เรื่อง การขอเปลี่ยนแปลงรายละเอียดรายงานการวิเคราะห์ผลกระทบสิ่งแวดล้อม โครงการเจาะสำรวจปิโตรเลียม (ระยะที่ 3) ของบริษัท เอ็มพี จี11 (ประเทศไทย) จำกัด แปลงสำรวจในทะเลอ่าวไทย หมายเลข G11/48

รายงานการขอเปลี่ยนแปลงรายละเอียด
รายงานการวิเคราะห์ผลกระทบต่อสิ่งแวดล้อม
โครงการเจาะสำรวจปิโตรเลียม (ระยะที่ 3)
ของบริษัท เอ็มพี จี11 (ประเทศไทย) จำกัด
แปลงสำรวจในทะเลอ่าวไทย หมายเลข G11/48
ครั้งที่ 5
(ฉบับสมบูรณ์)

โครงการเจาะสำรวจปิโตรเลียม (ระยะที่ 3) ของบริษัท เอ็มพี จี11 (ประเทศไทย) จำกัด แปลงสำรวจในทะเลอ่าวไทย หมายเลข G11/48

รูปที่ 4 การออกแบบหลุมสำรวจปิโตรเลียมและท่อกรูของโครงการ

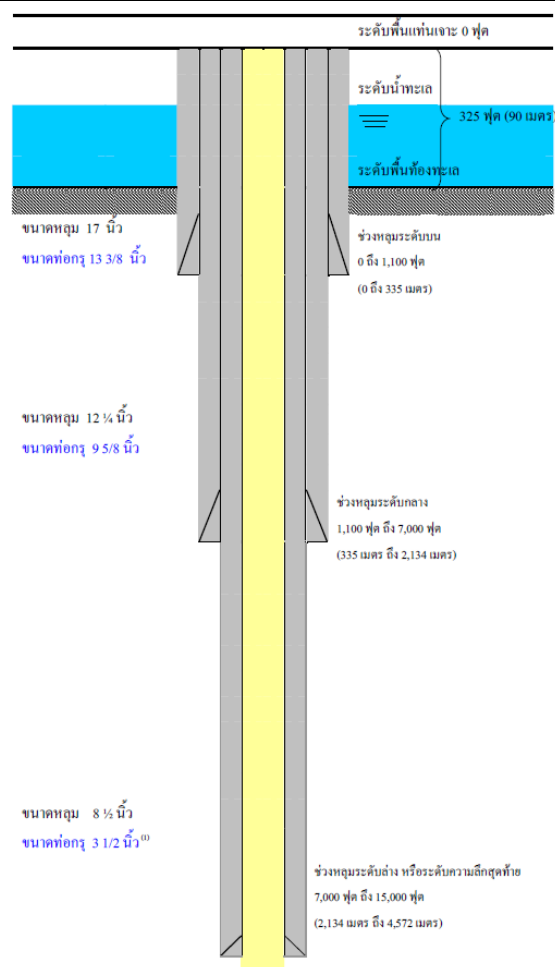
- 3) การเปลี่ยนแบบหลุมสำรวจปิโตรเลียมของทั้ง 4 หลุม โดยเปลี่ยนจากหลุมตรง (Vertical Well) เป็นหลุมแบบ Directional Well การเปลี่ยนแปลงดังกล่าวจะช่วยให้สามารถเจาะสำรวจผ่านชั้นโครงสร้างในตำแหน่งที่ดีที่สุดได้หลายชั้นและเป็นการเพิ่มโอกาสในการพบปิโตรเลียมในทุก ๆ ชั้น เมื่อเปรียบเทียบกับ การเจาะแบบหลุมตรง สำหรับการวางแผนการเปลี่ยนรูปแบบการเจาะจากเดิม ซึ่งวางแผนการเจาะเป็น 3 ระดับช่วงหลุม เปลี่ยนเป็น 2 ระดับช่วงหลุม เนื่องด้วยตำแหน่งความลึกของหลุมสำรวจทั้ง 4 หลุมนี้ มีความลึกน้อยลงอย่างมาก จากความลึกในแนวตั้ง (TVD) ประมาณ 15,000 ฟุต เป็น 2,750 – 3,245 ฟุต ส่งผลให้ระดับความดันของแหล่งกักเก็บน้ำมัน

ลดลงอย่างมาก ทำให้สามารถเปลี่ยนรูปแบบการเจาะจาก 3 ระดับช่วงหลุม เป็น 2 ระดับช่วงหลุม ได้อย่างปลอดภัยและมีประสิทธิภาพ

รูปที่ 11 ตำแหน่งหลุมสำรวจนงนุช-1 หลุมสำรวจนงนุช-2 หลุมสำรวจนงนุช-3 และหลุมสำรวจนงนุช-4 ที่ขอเปลี่ยนแปลง

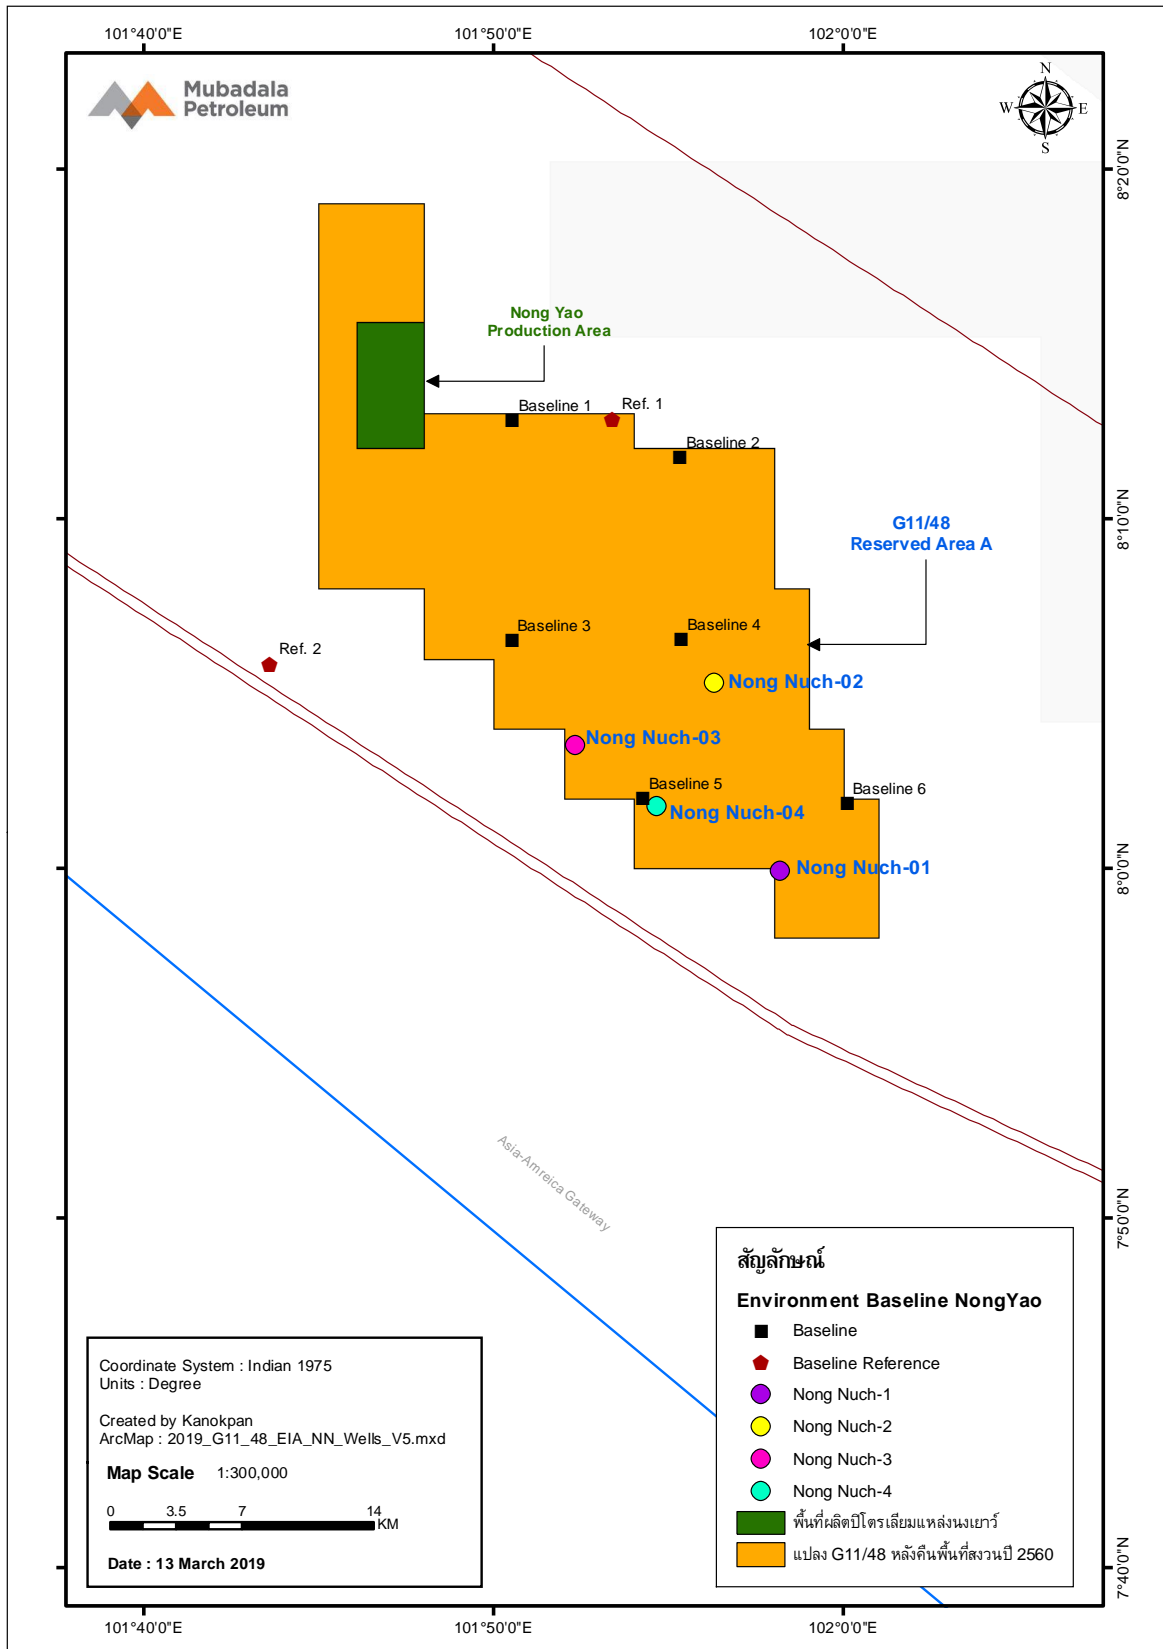
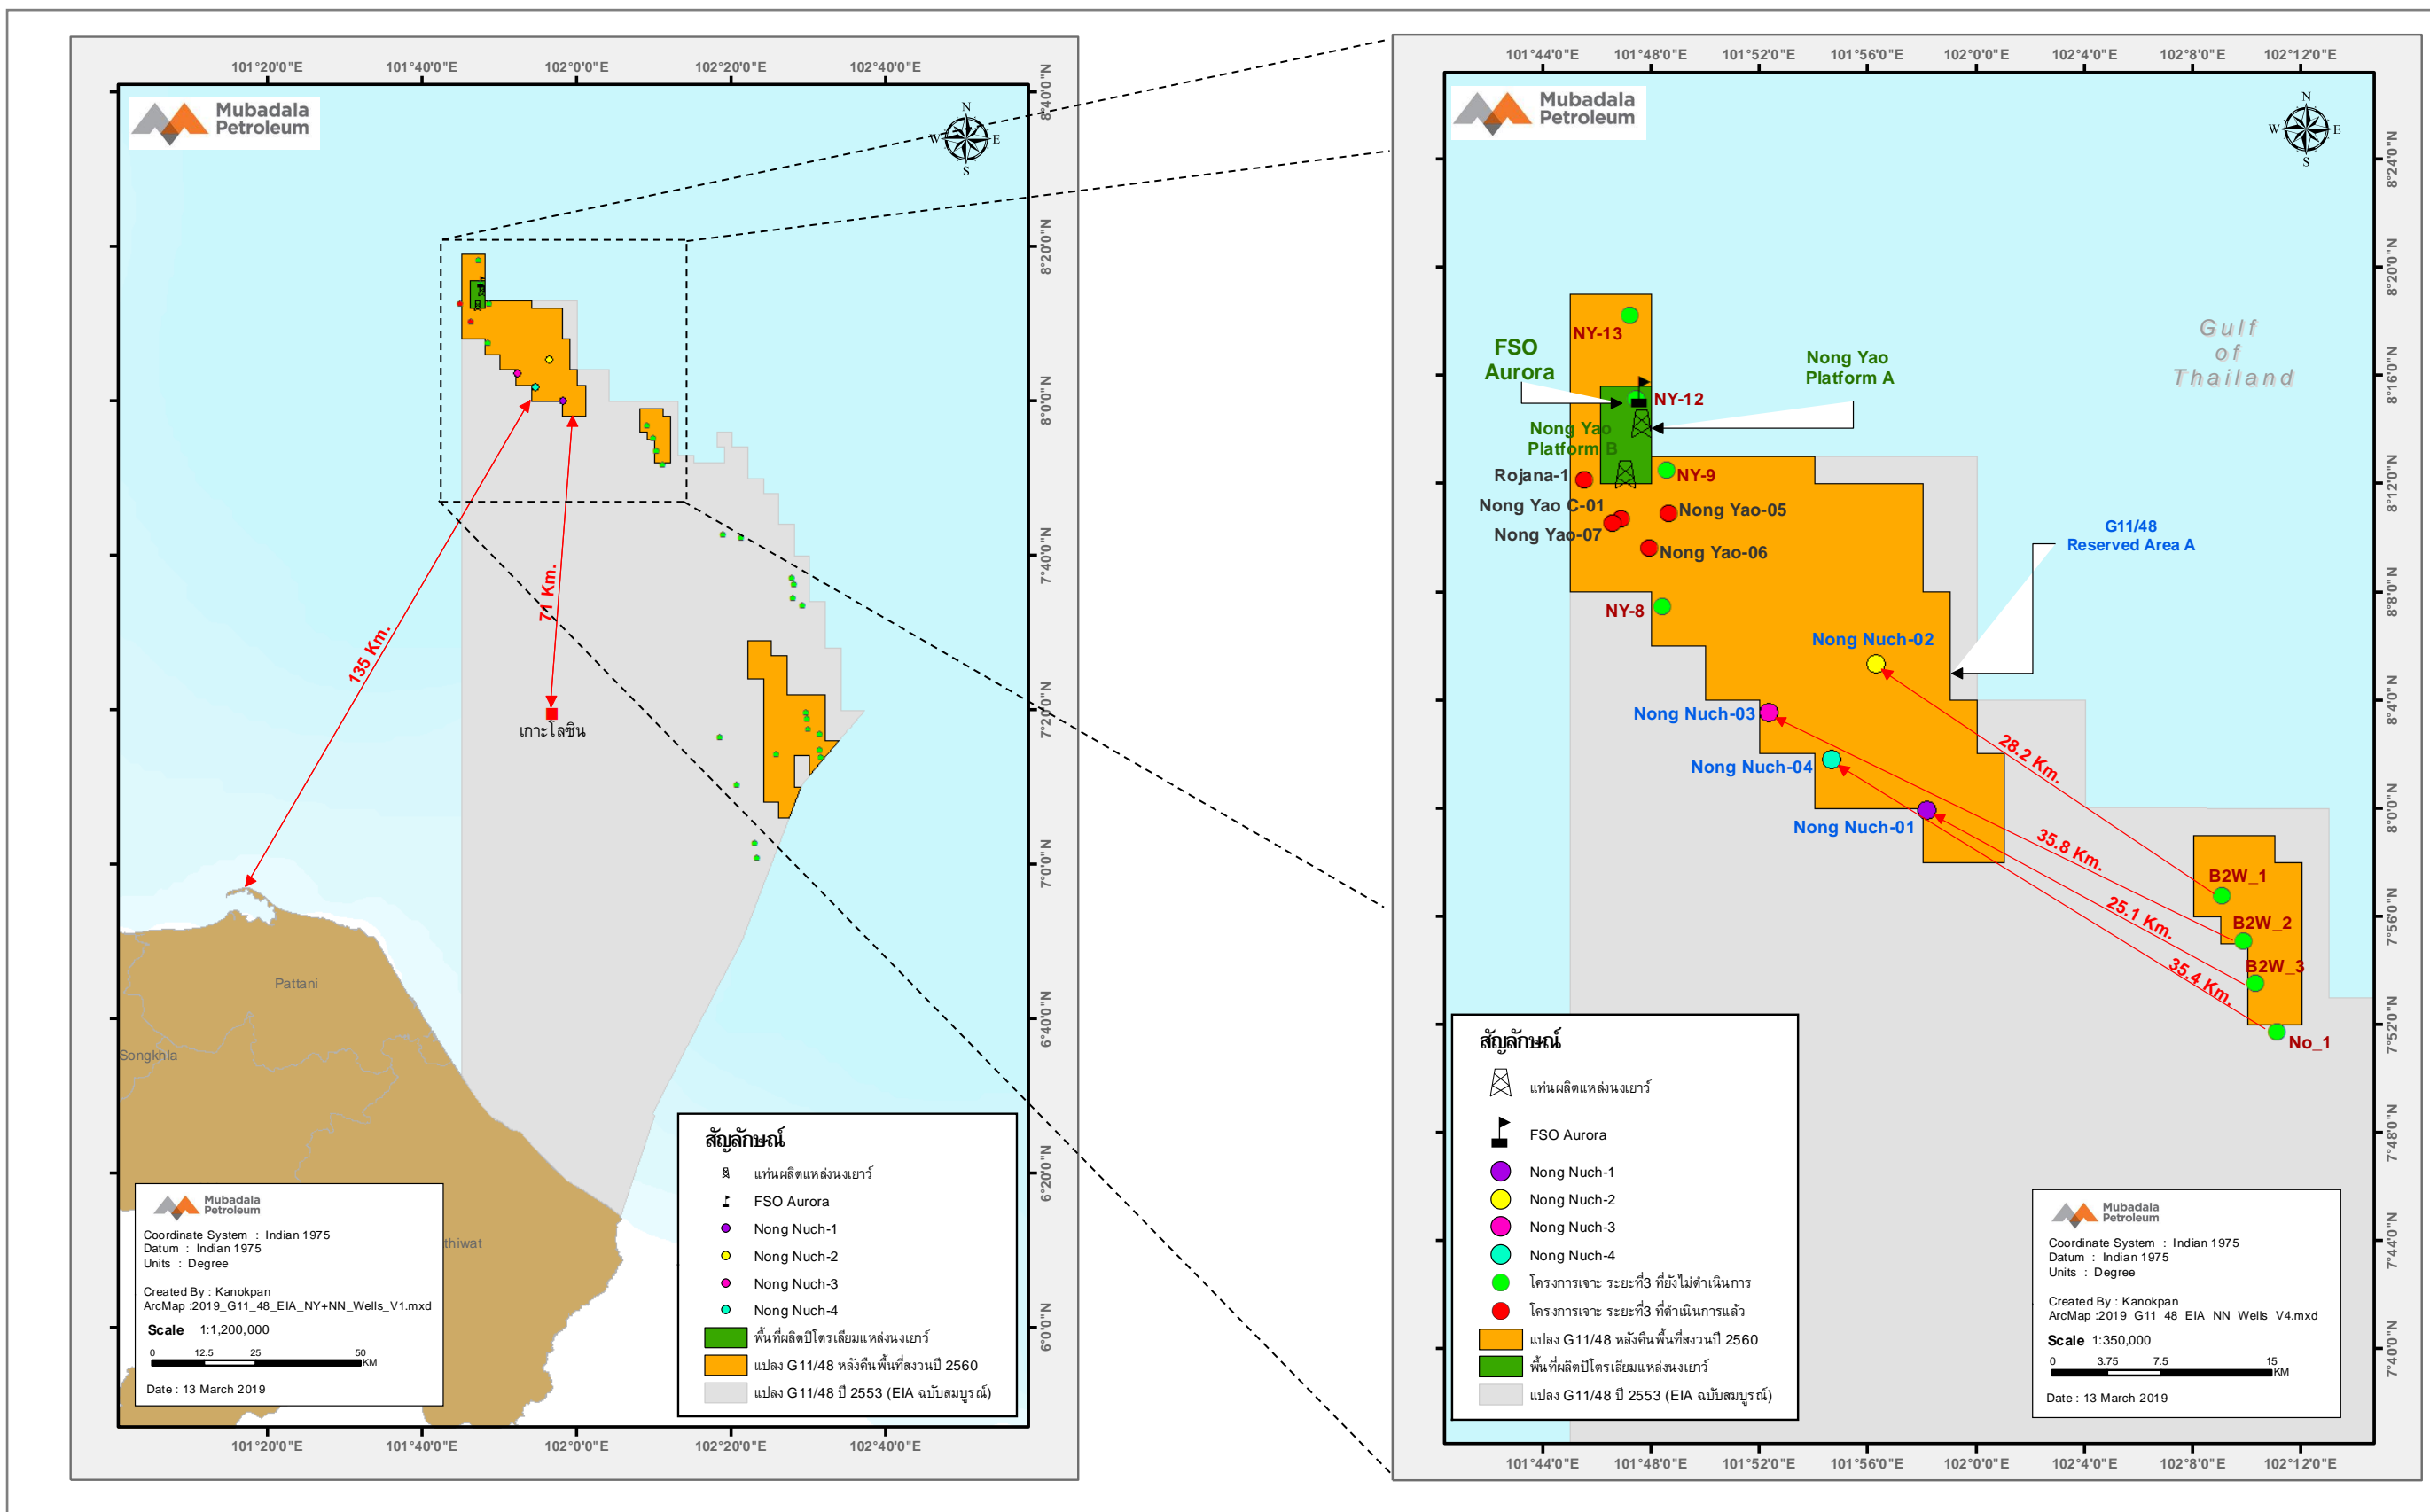
- 2) ย้ายตำแหน่งหลุมสำรวจปิโตรเลียมซึ่งเป็นตำแหน่งหลุมที่ได้รับความเห็นชอบในรายงานการวิเคราะห์ผลกระทบต่อสิ่งแวดล้อม ดังนี้
- 2.1) **หลุมสำรวจนงนุช-1:** โดยย้ายจากพิกัดที่ละติจูด $7^{\circ} 53' 29.6''$ ลองจิจูด $102^{\circ} 10' 15.8''$ (พิกัดกริดแบบ UTM ที่ 849665.08 ตะวันออก 873570.19 เหนือ) ของหลุมสำรวจบุง 2 ตะวันตก_3 ไปเป็นตำแหน่งที่ละติจูด $7^{\circ} 59' 55.13''$ ลองจิจูด $101^{\circ} 58' 9.87''$ (พิกัดกริดแบบ UTM ที่ 827325.00 ตะวันออก 885260.00 เหนือ) โดยใช้พิกัดแบบ Indian 1975 ซึ่งตำแหน่งดังกล่าวจะคลาดเคลื่อนไปจากตำแหน่งหลุมสำรวจปิโตรเลียมที่ได้รับความเห็นชอบในรายงานการวิเคราะห์ผลกระทบต่อสิ่งแวดล้อมเป็นระยะทางประมาณ 25.1 กิโลเมตร ไปทางทิศตะวันตกเฉียงเหนือ

- 2.2) **หลุมสำรวจนงนุช-2:** โดยย้ายจากพิกัดที่ละติจูด $7^{\circ} 56' 44.3''$ ลองจิจูด $102^{\circ} 09' 02.5''$ (พิกัดกริดแบบ UTM ที่ 847372.3 ตะวันออก 879540.41 เหนือ) ของหลุมสำรวจบุง 2 ตะวันตก_1 ไปเป็นตำแหน่งที่ละติจูด $8^{\circ} 5' 18.94''$ ลองจิจูด $101^{\circ} 56' 18.69''$ (พิกัดกริดแบบ UTM ที่ 823846.20 ตะวันออก 895191.10 เหนือ) โดยใช้พิกัดแบบ Indian 1975 ซึ่งตำแหน่งดังกล่าวจะคลาดเคลื่อนไปจากตำแหน่งหลุมสำรวจปิโตรเลียมที่ได้รับความเห็นชอบในรายงานการวิเคราะห์ผลกระทบต่อสิ่งแวดล้อมเป็นระยะทางประมาณ 28.2 กิโลเมตร ไปทางทิศตะวันตกเฉียงเหนือ

- 2.3) **หลุมสำรวจนงนุช-3:** โดยย้ายจากพิกัดที่ละติจูด $7^{\circ} 55' 04.6''$ ลองจิจูด $102^{\circ} 09' 51.2''$ (พิกัดกริดแบบ UTM ที่ 848888.63 ตะวันออก 876485.86 เหนือ) ของหลุมสำรวจบุง 2 ตะวันตก_2 ไปเป็นตำแหน่งที่ละติจูด $8^{\circ} 3' 31.55''$ ลองจิจูด $101^{\circ} 52' 19.46''$ (พิกัดกริดแบบ UTM ที่ 816540.00 ตะวันออก 891837.10 เหนือ) โดยใช้พิกัดแบบ Indian 1975 ซึ่งตำแหน่งดังกล่าวจะคลาดเคลื่อนไปจากตำแหน่งหลุมสำรวจปิโตรเลียมที่ได้รับความเห็นชอบในรายงานการวิเคราะห์ผลกระทบต่อสิ่งแวดล้อมเป็นระยะทางประมาณ 35.8 กิโลเมตร ไปทางทิศตะวันตกเฉียงเหนือ

- 2.4) **หลุมสำรวจนงนุช-4:** โดยย้ายจากพิกัดที่ละติจูด $7^{\circ} 51' 43.8''$ ลองจิจูด $102^{\circ} 11' 04.2''$ (พิกัดกริดแบบ UTM ที่ 851173.86 ตะวันออก 870327.93 เหนือ) ของหลุมสำรวจ NO_1 ไปเป็นตำแหน่งที่ละติจูด $8^{\circ} 1' 46.08''$ ลองจิจูด $101^{\circ} 54' 39.70''$ (พิกัดกริดแบบ UTM ที่ 820860.00 ตะวันออก 888625.00 เหนือ) โดยใช้พิกัดแบบ Indian 1975 ซึ่งตำแหน่งดังกล่าวจะคลาดเคลื่อนไปจากตำแหน่งหลุมสำรวจปิโตรเลียมที่ได้รับความเห็นชอบในรายงานการวิเคราะห์ผลกระทบต่อสิ่งแวดล้อมเป็นระยะทางประมาณ 35.4 กิโลเมตร ไปทางทิศตะวันตกเฉียงเหนือ

แผนที่และพิกัดแสดงการย้ายตำแหน่งแสดงดังรูปที่ 11 และตารางที่ 5 สำหรับแผนที่จากการสำรวจโดยวิธีวัดคลื่นไหวสะเทือนแบบ 3 มิติ และแผนที่ทางธรณีวิทยาซึ่งใช้สำหรับพิจารณาตำแหน่งหลุมสำรวจนงนุช-1 หลุมสำรวจนงนุช-2 หลุมสำรวจนงนุช-3 และหลุมสำรวจนงนุช-4 แสดงดังรูปที่ 12 โดยการย้ายตำแหน่งการเจาะสำรวจนี้จะช่วยให้บริษัทฯ สามารถเพิ่มความปลอดภัยในการเจาะหลุมและสามารถเจาะสำรวจไปยังแหล่งปิโตรเลียมเป้าหมายได้อย่างมีประสิทธิภาพมากยิ่งขึ้น อีกทั้งเมื่อเปรียบเทียบระยะห่างจากชายฝั่งที่ใกล้ที่สุดคือชายฝั่งจังหวัดสงขลา พบว่า หลุมสำรวจที่ทำการย้ายตำแหน่งนั้น มีระยะห่างจากชายฝั่งไม่ต่างจากเดิม

รูปที่ 13 ภาพตัดขวางแสดงตำแหน่งหลุมสำรวจนงนุช-1

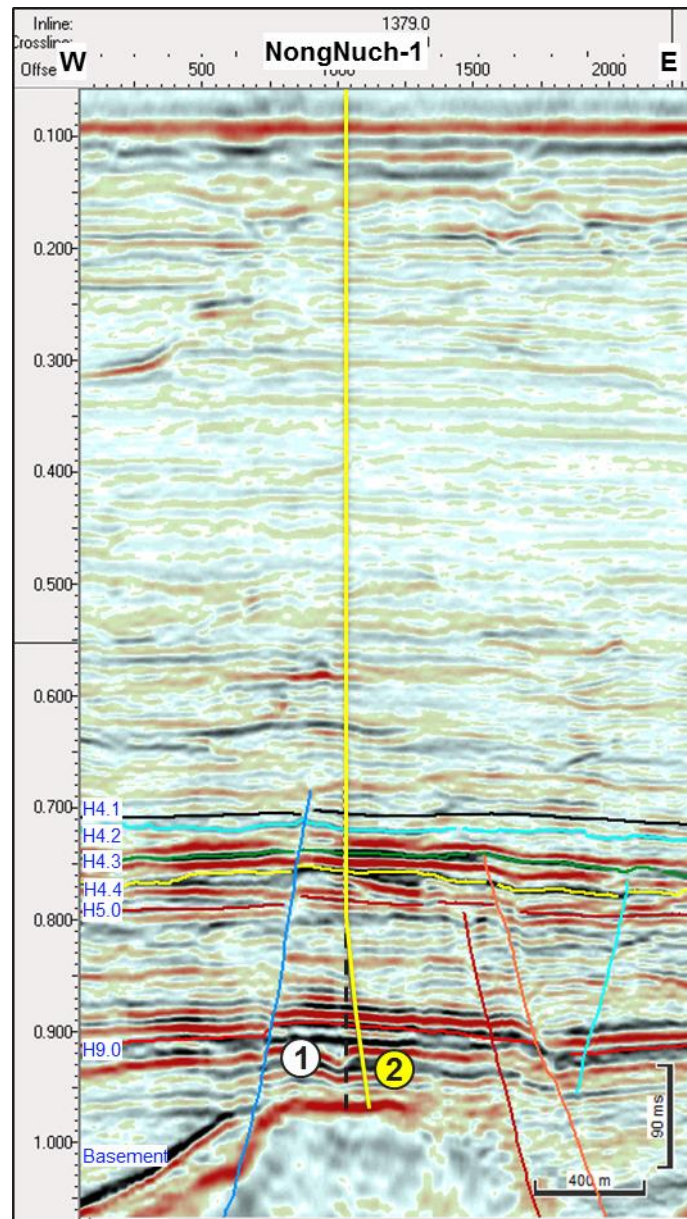
- 3) การเปลี่ยนแบบหลุมสำรวจปิโตรเลียมของทั้ง 4 หลุม โดยเปลี่ยนจากหลุมตรง (Vertical Well) เป็นหลุมแบบ Directional Well การเปลี่ยนแปลงดังกล่าวจะช่วยให้สามารถเจาะสำรวจผ่านชั้นโครงสร้างในตำแหน่งที่ดีที่สุดได้หลายชั้นและเป็นการเพิ่มโอกาสในการพบปิโตรเลียมในทุก ๆ ชั้น เมื่อเปรียบเทียบกับเจาะแบบหลุมตรง สำหรับการวางแผนการเปลี่ยนรูปแบบการเจาะจากเดิม ซึ่งวางแผนการเจาะเป็น 3 ระดับช่วงหลุม เปลี่ยนเป็น 2 ระดับช่วงหลุม เนื่องด้วยตำแหน่งความลึกของหลุมสำรวจทั้ง 4 หลุมนี้ มีความลึกน้อยลงอย่างมาก จากความลึกในแนวตั้ง (TVD) ประมาณ 15,000 ฟุต เป็น 2,750 - 3,245 ฟุต ส่งผลให้ระดับความดันของแหล่งกักเก็บน้ำมันลดลงอย่างมาก ทำให้สามารถเปลี่ยนรูปแบบการเจาะจาก 3 ระดับช่วงหลุม เป็น 2 ระดับช่วงหลุม ได้อย่างปลอดภัยและมีประสิทธิภาพ

เส้นหมายเลข 2 ในรูปที่ 13 (หลุมสำรวจงนงูช-1) **รูปที่ 14** (หลุมสำรวจงนงูช-2) **รูปที่ 15** (หลุมสำรวจงนงูช-3) และ **รูปที่ 16** (หลุมสำรวจงนงูช-4) โดยแสดงการเจาะ ณ ตำแหน่งหลุมสำรวจที่เสนอขอเปลี่ยนแปลงตามแบบ Directional well ซึ่งสามารถเจาะลงในแหล่งกักเก็บเป้าหมายได้ทั้งหมดและในตำแหน่งที่ดีที่สุด เมื่อเปรียบเทียบกับเจาะแบบหลุมตรง (**เส้นหมายเลข 1**) ของทั้งสี่หลุมสำรวจดังกล่าว โดยหลุมสำรวจแบบใหม่นี้จะมีความเอียงของหลุมขณะเจาะดัง **รูปที่ 17 ถึงรูปที่ 20** ทั้งนี้ รายละเอียดข้อดีและข้อจำกัดในการเจาะทุกแบบที่ได้กล่าวข้างต้นแสดงดัง **ตารางที่ 6 ถึงตารางที่ 9** สำหรับการแสดงรายละเอียดเปรียบเทียบปริมาณโคลนชุดเจาะและปริมาณเศษหินที่คาดว่าจะเกิดขึ้นจากการเจาะสำรวจของทั้งหลุมที่ได้รับอนุมัติและหลุมที่ขอเปลี่ยนแปลงแสดงดัง **ตารางที่ 10**

- ① การออกแบบหลุมเจาะแบบหลุมตรง
- ② การออกแบบหลุมเจาะจากตำแหน่งหลุมเจาะนงนุช-1 ที่ขอเปลี่ยนแปลงไปยังเป้าหมาย

รูปที่ 14 ภาพตัดขวางแสดงตำแหน่งหลุมสำรวจนงนุช-2

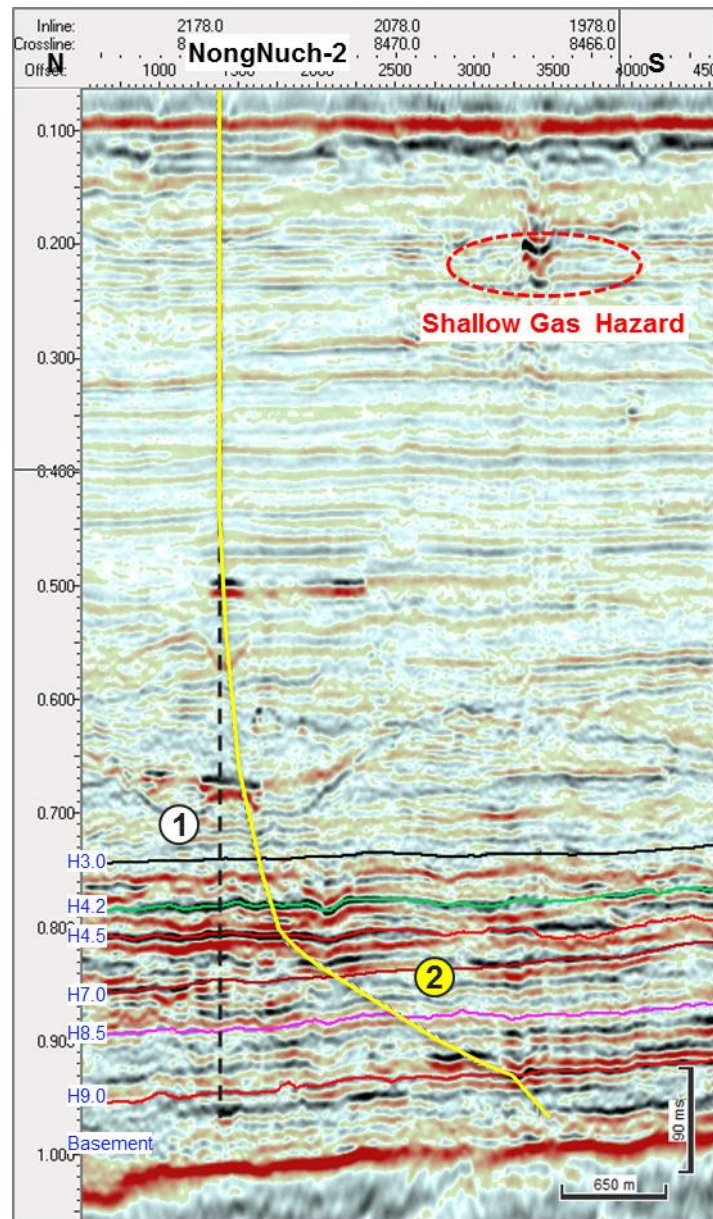
| ② | การออกแบบหลุมเจาะจากตำแหน่งหลุมเจาะนงนุช-2 ที่ขอเปลี่ยนแปลงไปยังเป้าหมาย |

รูปที่ 15 ภาพตัดขวางแสดงตำแหน่งหลุมสำรวจนงนุช-3

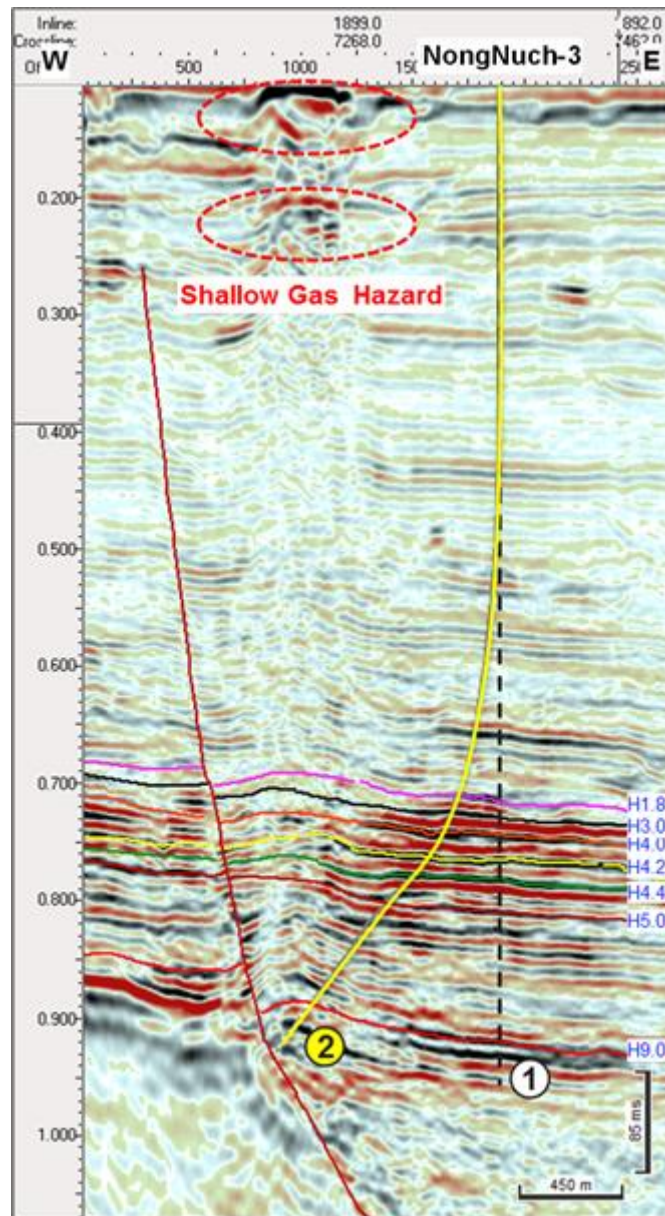
| ② | การออกแบบหลุมเจาะจากตำแหน่งหลุมเจาะนงนุช-3 ที่ขอเปลี่ยนแปลงไปยังเป้าหมาย |

รูปที่ 16 ภาพตัดขวางแสดงตำแหน่งหลุมสำรวจนงนุช-4

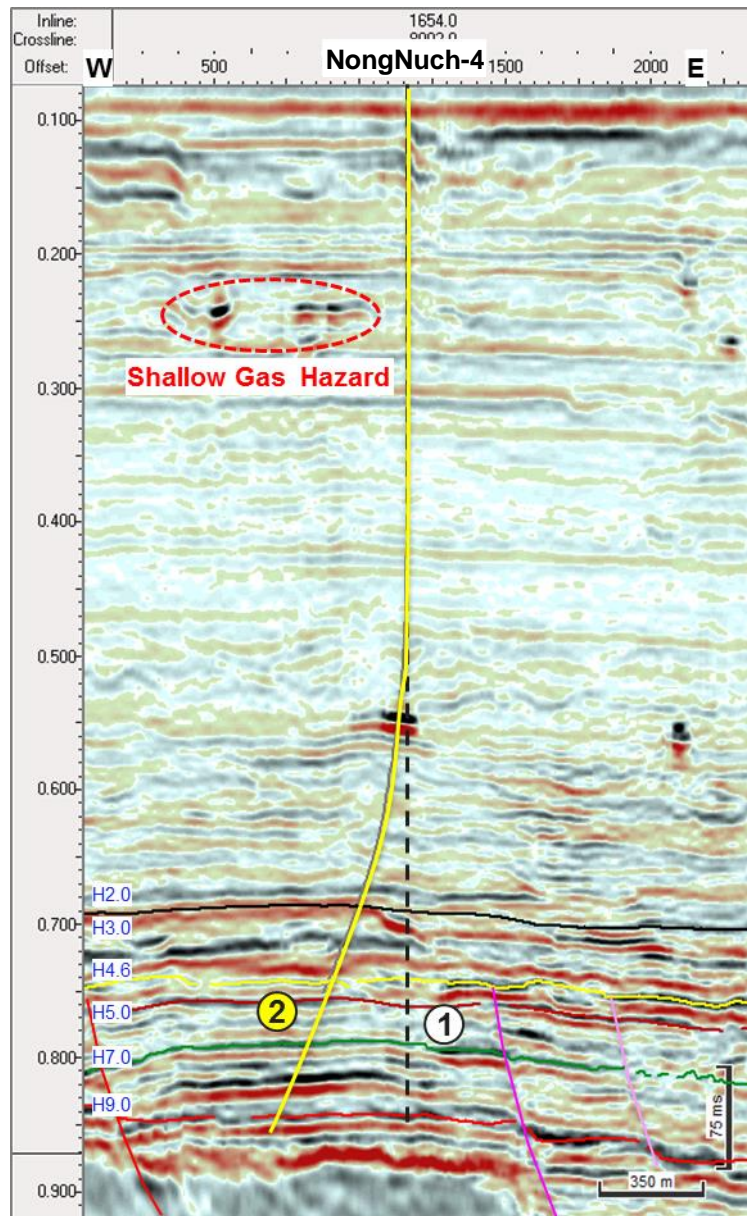
- ① การออกแบบหลุมเจาะแบบหลุมตรง
- ② การออกแบบหลุมเจาะจากตำแหน่งหลุมเจาะนงนุช-4 ที่ขอเปลี่ยนแปลงไปยังเป้าหมาย
